大型トラックの排気ガス再循環装置のリコールについて

リコール届出番号3067

平成24年12月6日、UDトラックス株式会社は下記のリコールを国土交通大臣に届け出しました。

改善箇所説明図

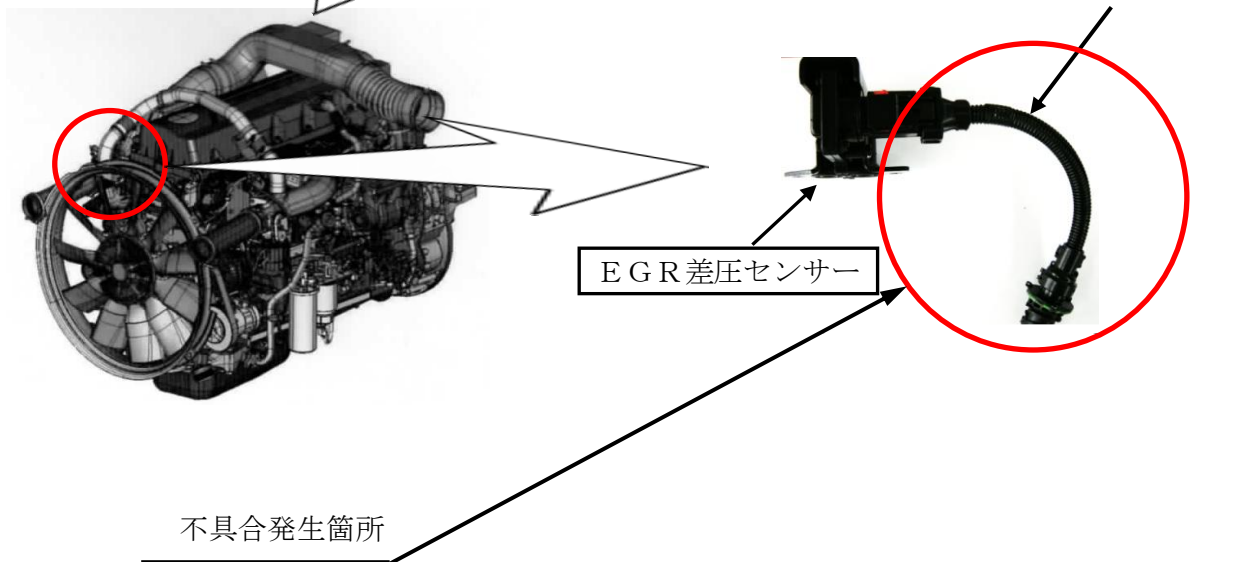
大型トラックにおいて、エンジンのEGR 差圧センサーの配線部の内部構造が不適切なため、車両振動などを受けて、保護チューブ内で配線同士が接触し、被覆が摩耗するものがある。そのため、そのままの状態で使用を続けると、被覆が剥がれ、最悪の場合、センサーの配線が断線または短絡することで、エンジン警告灯が点灯するとともにEGR が作動しなくなるため、排出ガス値が基準値を超えるおそれがある。
EGR（排気ガス再循環装置）：排気ガスを燃焼室に循環させることにより、排気ガス温度の上昇を抑え、窒素酸化物の生成を抑制するもの

全車両、EGR 差圧センサーを対策品と交換する。

識別：EGRセンサー側のコネクタ部に、白色ペイントを塗布する。
